**COMUNE DI GENOVA**

**Lista di controllo per la valutazione preliminare  
(art. 6, comma 9, D.Lgs. 152/2006)**

**07 Luglio 2021**

Progetto definitivo della nuova calata ad uso cantieristica navale all'interno del Porto Petroli di Genova Sestri Ponente e della sistemazione idraulica del Rio Molinassi

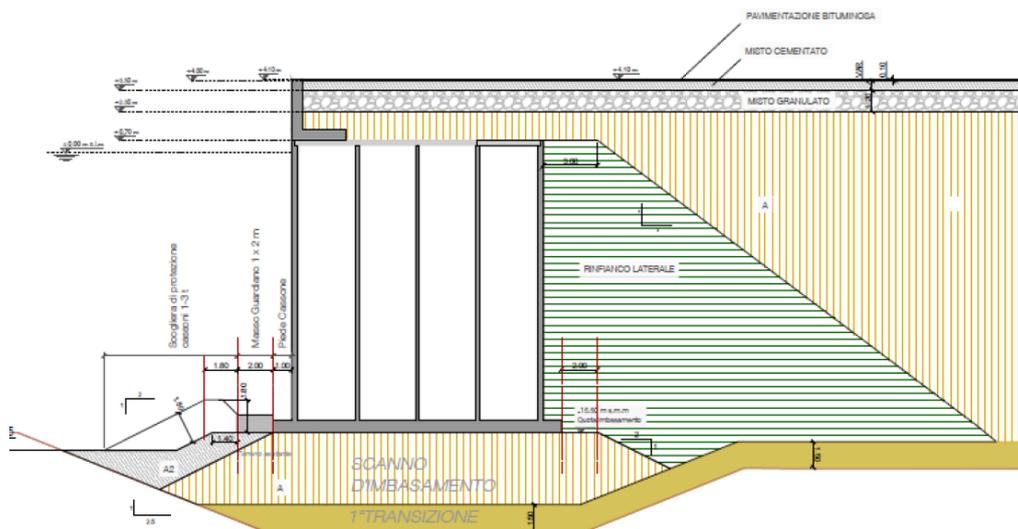
Le **modifiche proposte** propongono, **ad integrazione di quanto sopra**, come indicato al Capitolo 3, l'utilizzo di:

- materiali di demolizione prodotti nell'ambito del medesimo del cantiere, cessati della qualifica di rifiuto;
- materiali riciclati che provengono da impianti autorizzati per la produzione di inerti da costruzione a partire da rifiuti;
- eventuali ulteriori materiali da demolizione che cessano della qualifica di rifiuto, che provengono da altri cantieri di opere pubbliche che sono in corso nell'area genovese (pari a non più del 10 per cento del totale dei materiali reimpiegati nella presente opera).

Si prevede, come indicato nella sottostante **Figura 1**, il reimpiego di tali materiali:

- nello strato di materiale di transizione;
- nello strato di misto granulato tra le quote di 2,30 e 3,50 m.
